COMITÉ CONSULTATIF D'URBANISME
Séance publique, le mercredi 14 décembre 2022, à 18h51
En vidéoconférence

PROCÈS-VERBAL

3. Dossiers à l'étude

LE PROJET

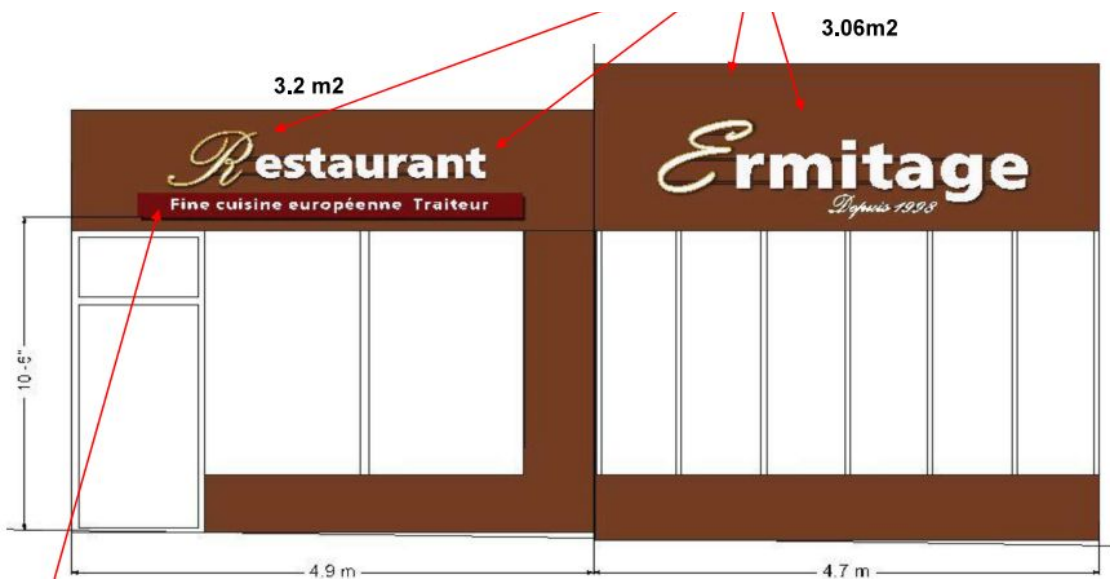
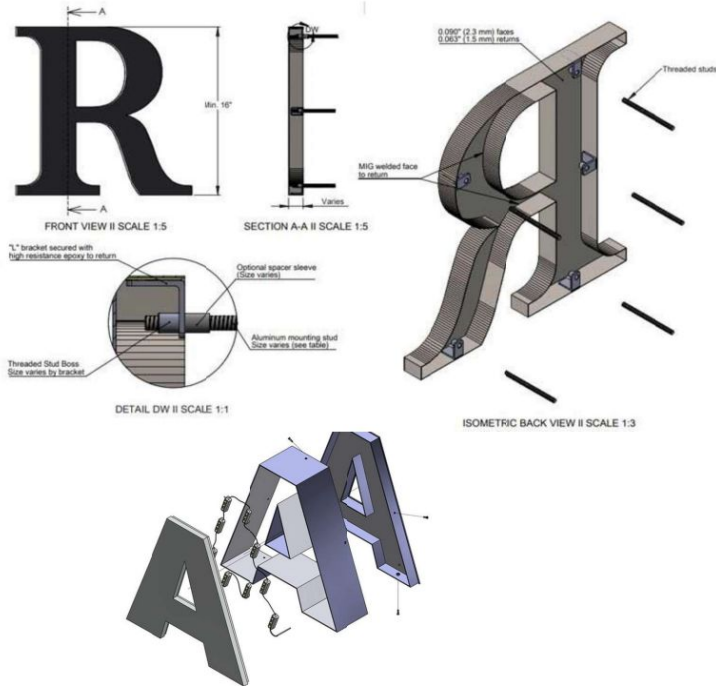
- La Division du patrimoine autorise le projet;
- Les fixations sont localisées dans les joints de maçonnerie;
- L'enseigne permet de rendre à nouveau visible l'entièreté du mur de brique de la façade arrondie et d'habiller le mur en céramiques;
- L'enseigne n'a pas d'impact sur les vues vers le Mont-Royal.

Le comité recommande d'approuver la demande.

PLAN DU SOUS-SOL

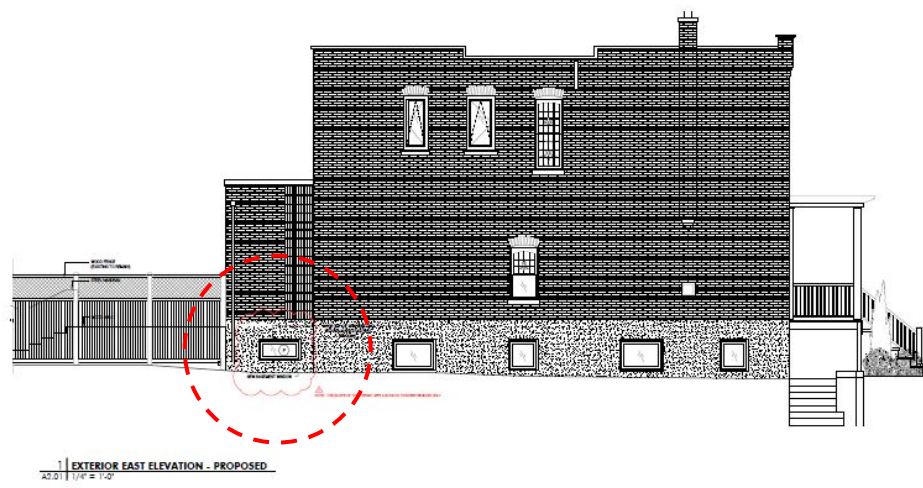
- L'ajout de la nouvelle fenêtre n'est pas conforme à l'article 105 puisque la composition de la façade est modifiée de celle autorisée dans le cadre du permis 3001538558-22 ;
- Les travaux sont assujettis au PIIA (Titre VIII) en vertu de l'art. 106;

Élévation proposée
(Directive DA-26)

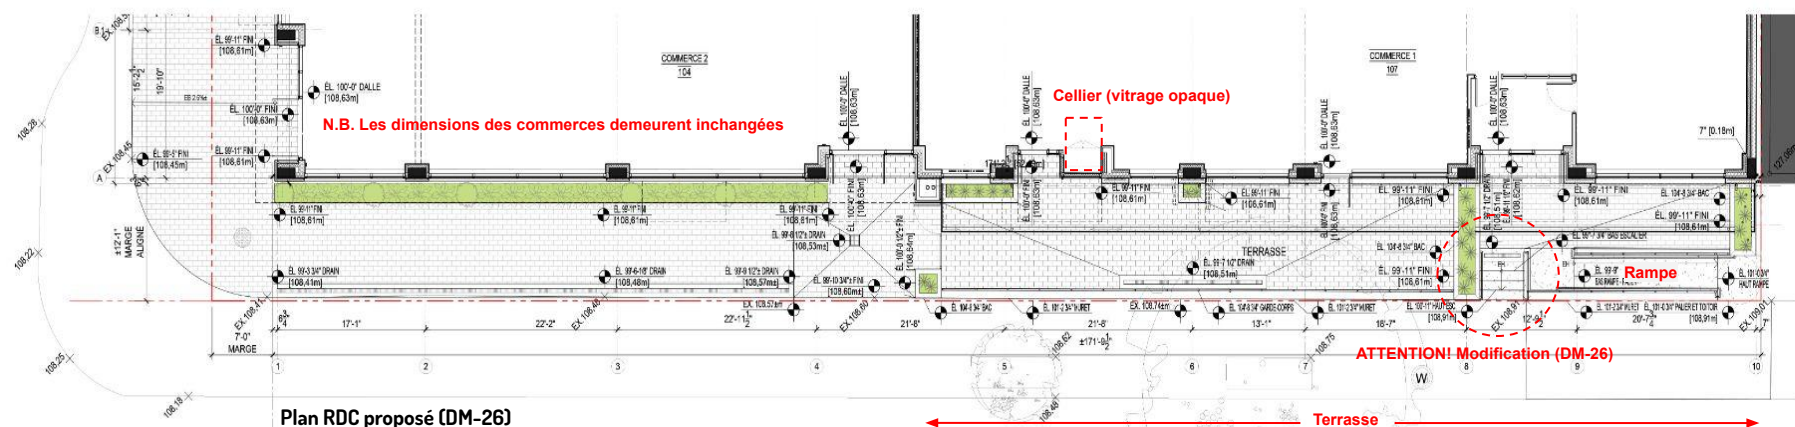
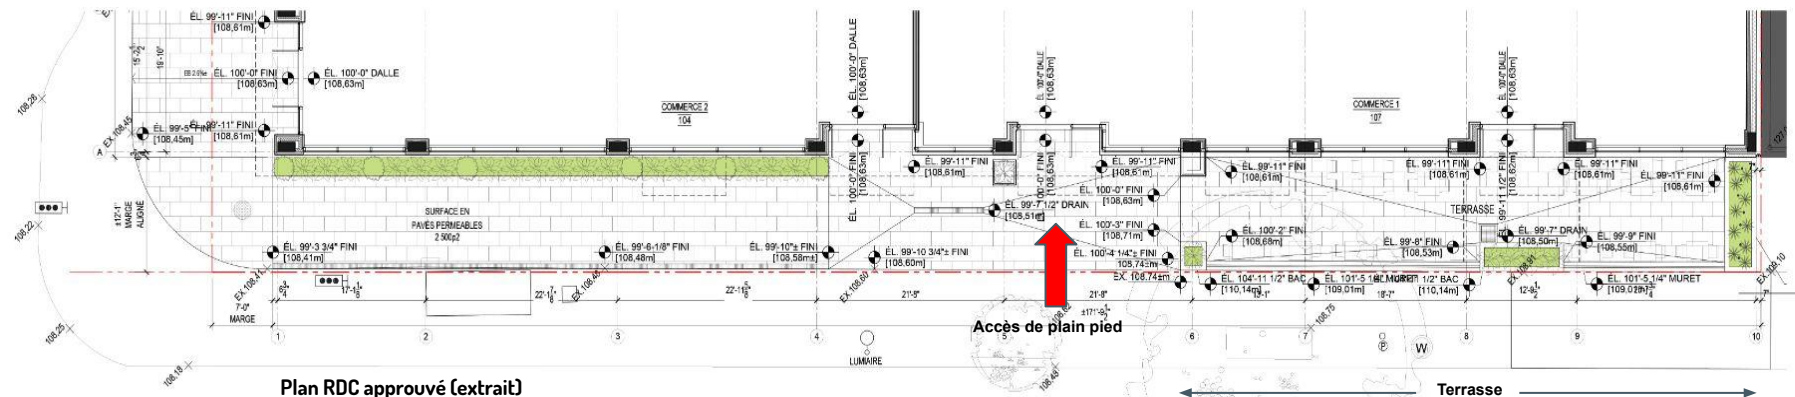
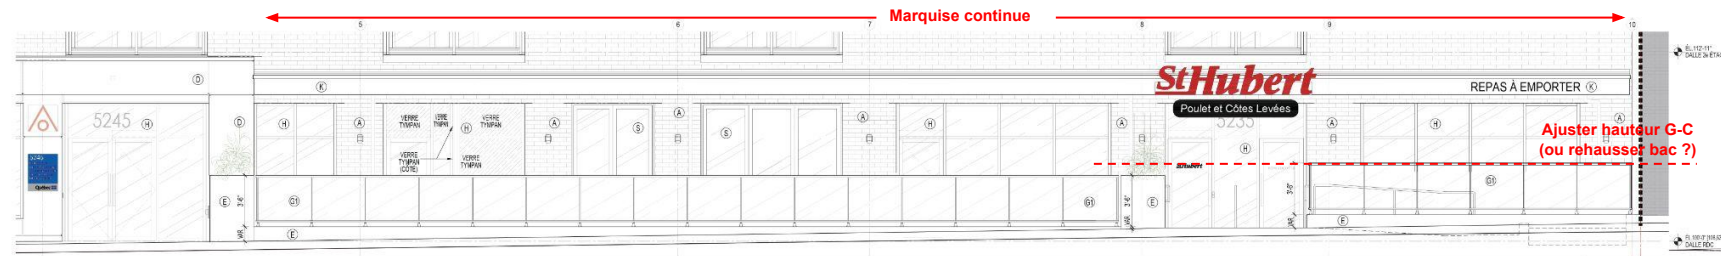
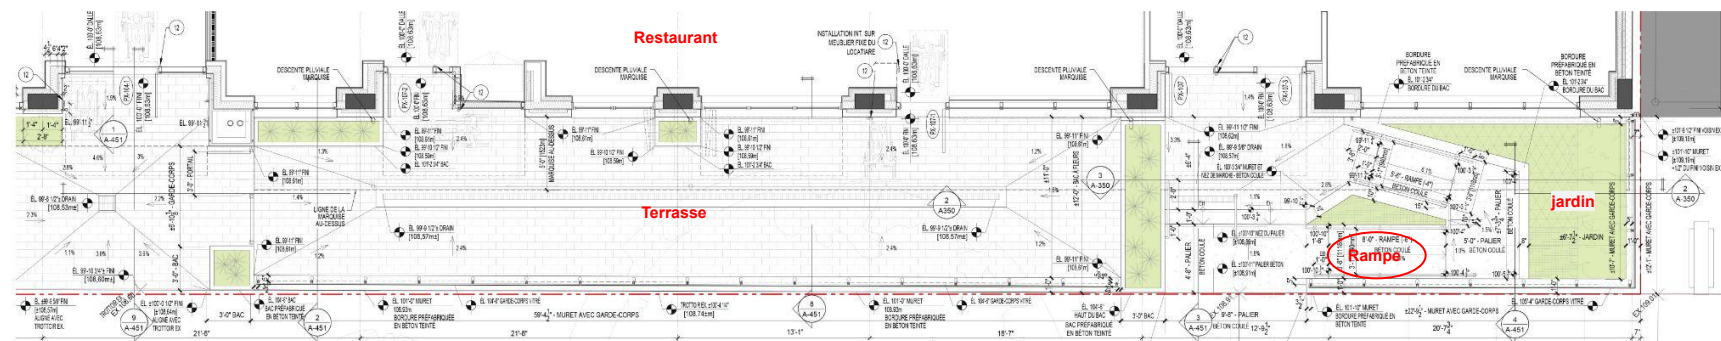
Les membres du comité sont d'avis que la reconfiguration de l'accès au commerce représente un recul important par rapport à la distribution de plain pied prévue initialement. Les membres s'affichent contrariés d'être placés devant le fait accompli de travaux de transformation majeurs exécutés sans permis et de se trouver instrumentalisés en quelque sorte à devoir concéder à des modifications qui contreviennent, selon eux, aux principes d'accessibilité universelle et d'inclusion pourtant bien représentés dans la conception originale du bâtiment.

668	2°	qualités d'intégration du projet sur le plan architectural;	✓	La disposition des ouvertures est ordonnée et répond de l'aménagement intérieur du restaurant. L'expression du cellier en façade ainsi que la relation entre le bar et la terrasse demeurent discutables. La marquise contribue cependant à renforcer l'unité de cette composition en façade.	
668	4°	efficacité et qualités d'intégration des éléments visant à minimiser les impacts sur le milieu d'insertion, au regard de la circulation des véhicules et des piétons;	N/A		
668	5°	capacité de mettre en valeur les lieux publics et de créer un environnement sécuritaire;	✓	Le projet contribue à l'animation de ce tronçon de la promenade commerciale. Le réaménagement de l'accès au restaurant s'inspire des principes du design universel et participe à bonifier le verdissement en cour avant.	
668	6°	capacité de mettre en valeur, de protéger ou d'enrichir le patrimoine architectural, naturel et paysager;	N/A	Les modifications proposées n'améliorent pas sensiblement le projet initialement approuvé par le CCU dans le cadre de la demande de permis de construction #3001658514.

668, par. 7°	a)	favoriser l'aménagement de plain-pied de l'accès principal au bâtiment;	✓	Les modifications proposées impliquent l'aménagement d'une rampe d'accès en façade sur Côte-des-Neiges.	
668, par. 7°	b)	favoriser l'aménagement de sentiers sécuritaires, sans obstacle, bien délimités et éclairés le plus direct possible entre un bâtiment et une voie publique;	N/A		
668, par. 7°	d)	dans le cas d'un bâtiment situé à l'intérieur d'un secteur patrimonial ou ayant des caractéristiques patrimoniales d'intérêt, favoriser l'intégration des critères du présent article tout en respectant les caractéristiques architecturales d'intérêt du cadre bâti;	✓	Le bâtiment est localisé dans le secteur du Mont-Royal; les modifications proposées ont un impact limité sur le cadre bâti environnant. Par rapport à la version antérieure présentée au CCU le 14 octobre 2022, le projet révisé représente une amélioration du point de vue de l'accessibilité et du verdissement en cour avant.

- Conserver la finition proposée en pierre naturelle (granit) pour le revêtement des bacs de plantation à installer en cour avant;
- Équilibrer la hauteur des garde-corps protégeant la rampe en façade;
- Optimiser les dimensions des bacs et des fosses de plantation en cour avant.

1 Elevation avant - existant
A-201 1: 84

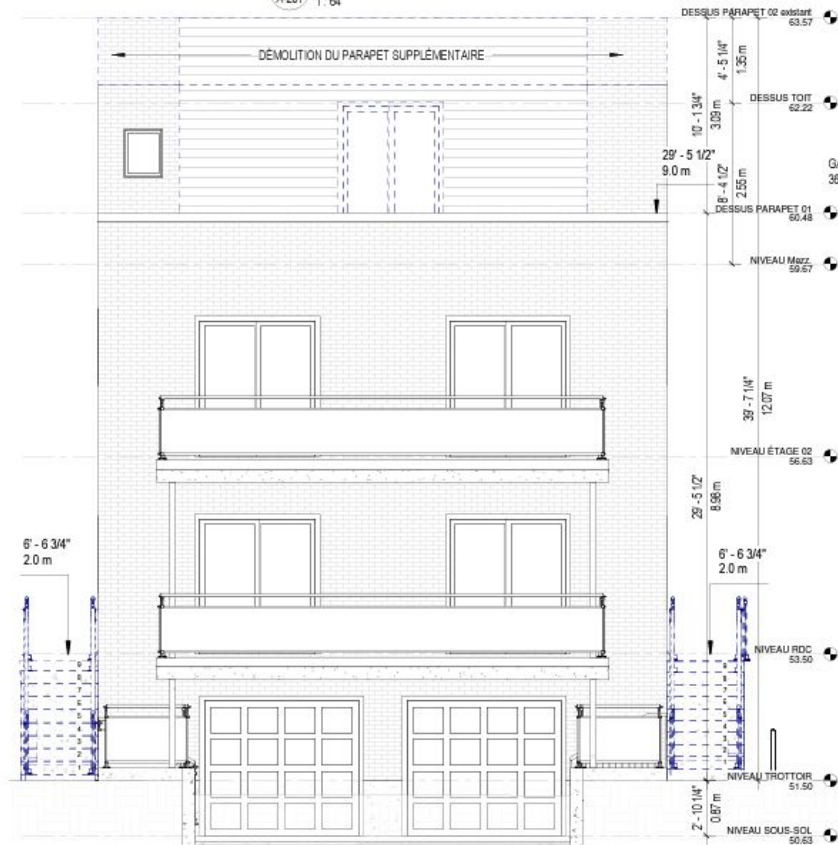
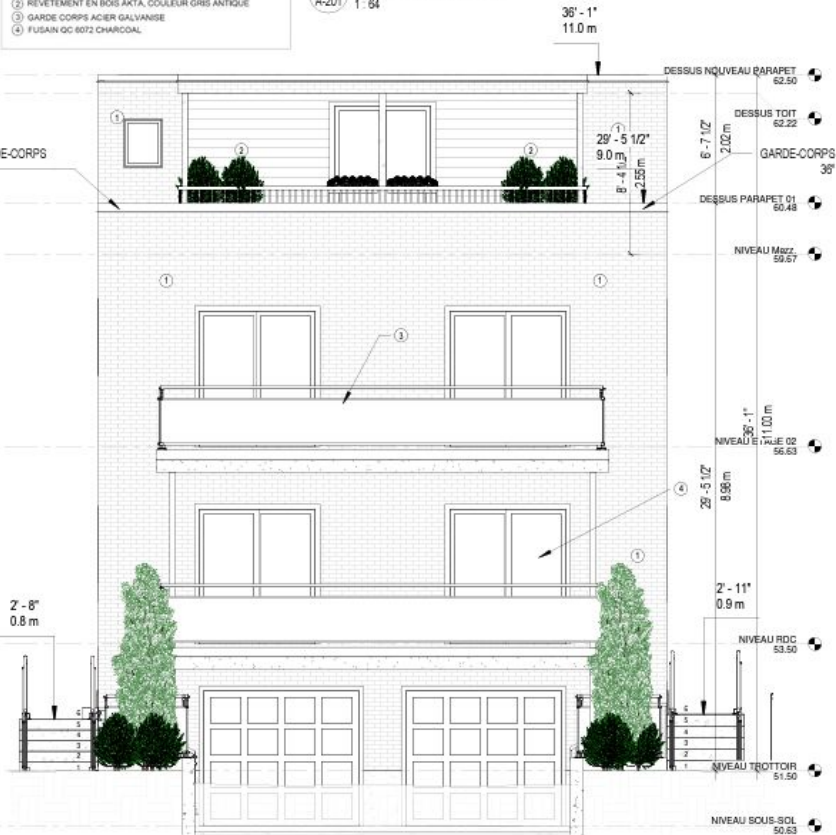
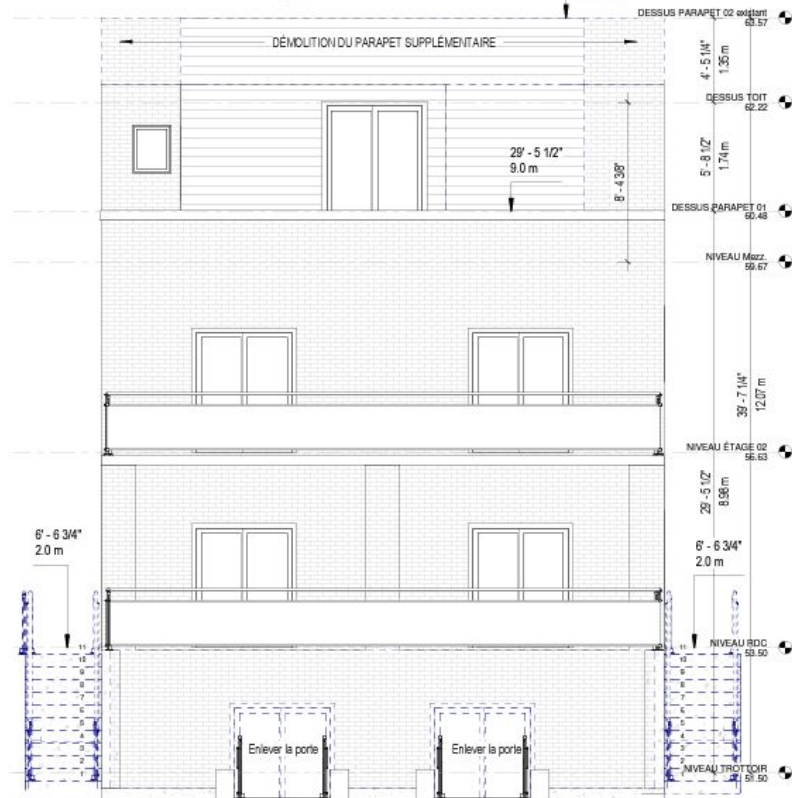
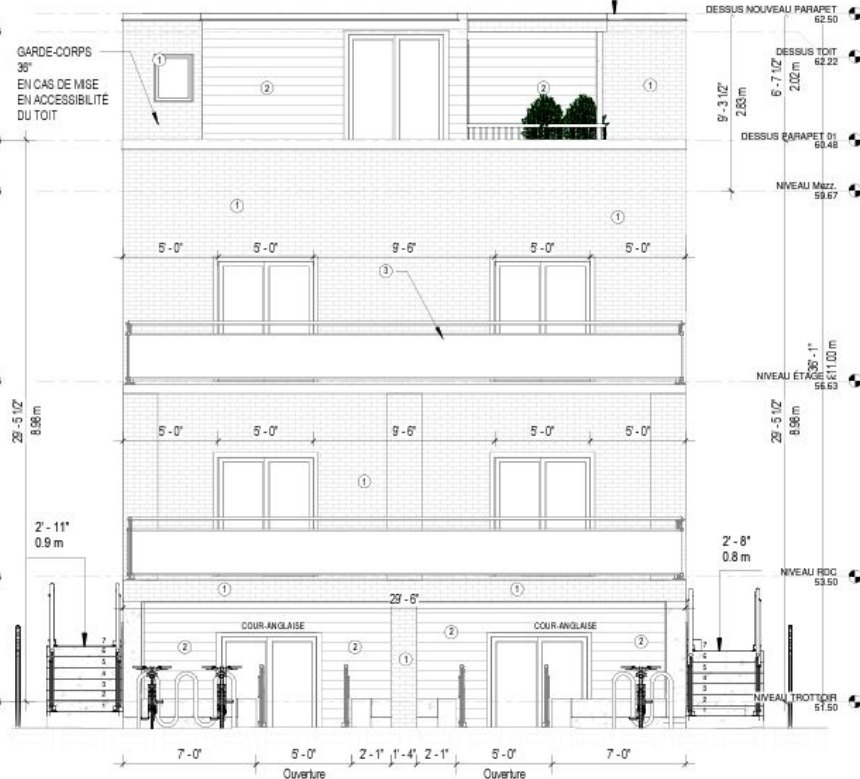
La surhauteur de 1,06 m de la construction par rapport aux plans émis pour permis est dûe à 3 raisons principales:

- surélévation du niveau du 1er étage à 2 m
- surélévation du niveau du plancher de la mezzanine
- surdimensionnement du toit de la mezzanine

- Que la marge avant maximale doit correspondre à celle identifiée sur le plan d'arpentage réalisé par Robert Katz arpenteur-géomètre, sous sa minute 12661, daté du 09 novembre 2021 et qui est de 6,23 mètres;

- Que l'implantation de la construction hors toit doit correspondre à celle identifiée sur le plan d'implantation préparé par l'architecte, daté du xx janvier 2022 et qui inclut les informations suivantes:

- un taux d'implantation au sol maximal de 34%;
 - Une construction hors toit abritant une ou deux parties de logements qui ne comporte pas un équipement mécanique peut dépasser de 2 m la hauteur maximale prescrite, à la condition que sa superficie de plancher soit au maximum de 60 m²;

- Que les gardes-corps des terrasses au toit aient un retrait minimal de 1.2 m des limites des plans de façade;
- Que les cours anglaises situées en cour arrière aient des murs de fondation d'une hauteur maximale de 18 cm (?) à partir du niveau moyen du sol.
- Aucun mur ni aucun écran ne peut être érigé pour cloisonner les cours anglaises excepté pour des colonnes ou éléments de structure qui soutiennent les balcons supérieurs;
- Que la superficie maximale de la construction hors toit soit de 60 m²;
- Que deux arbres soient plantés en cour avant;
- Qu'au moins un arbre soit planté en cour arrière.
